FAQ :

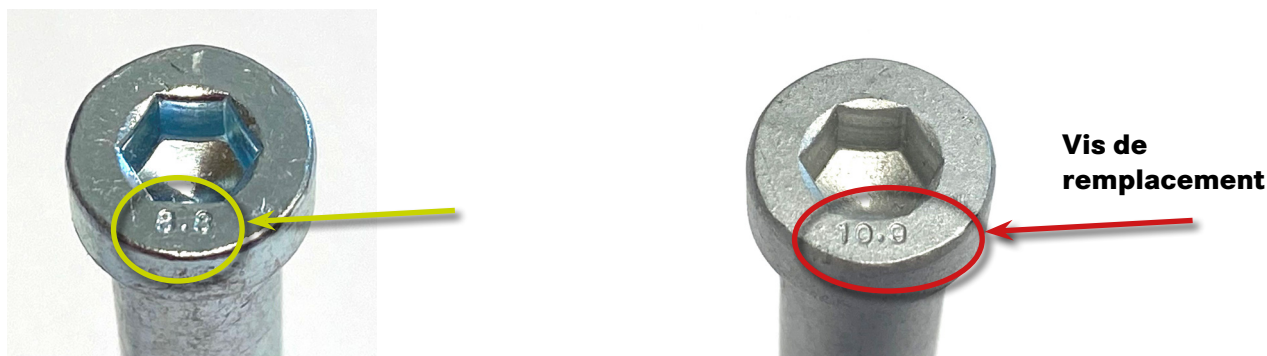
Est-ce dû à un mauvais couple de serrage ?

Non. Dans le cas d'un revêtement de vis défectueux, la fragilisation commence dès que la vis est mise sous tension.
